改善箇所説明図

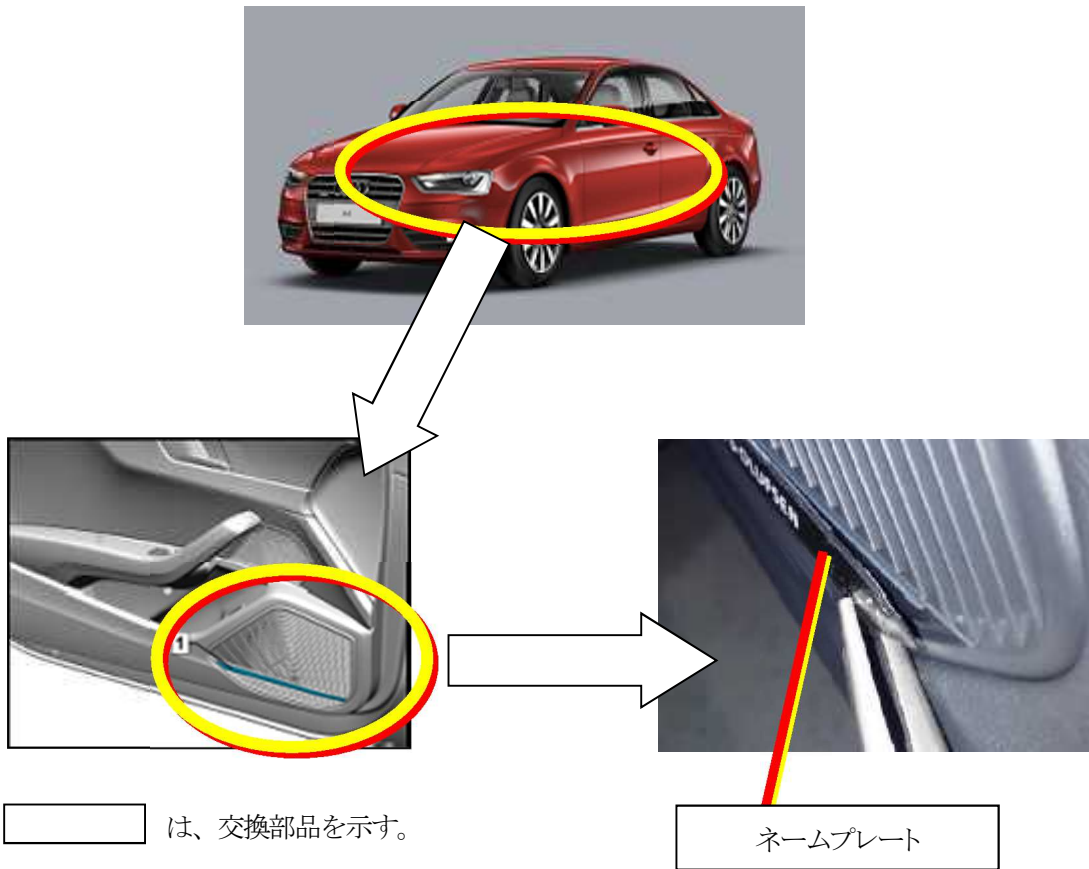
基準不適合発生箇所

ドアに装着されているスピーカートリムのネームプレートについて、粘着テープの接着力が不十分なため、ネームプレートが剥離するものがある。そのため、剥離した鋭利な先端部分で乗員が負傷するおそれがある。

改善の内容

全車両、ネームプレートを対策品に交換する。

識別：車両識別プレートの下側に、橙色で直径5mm程度のマークを塗布する。
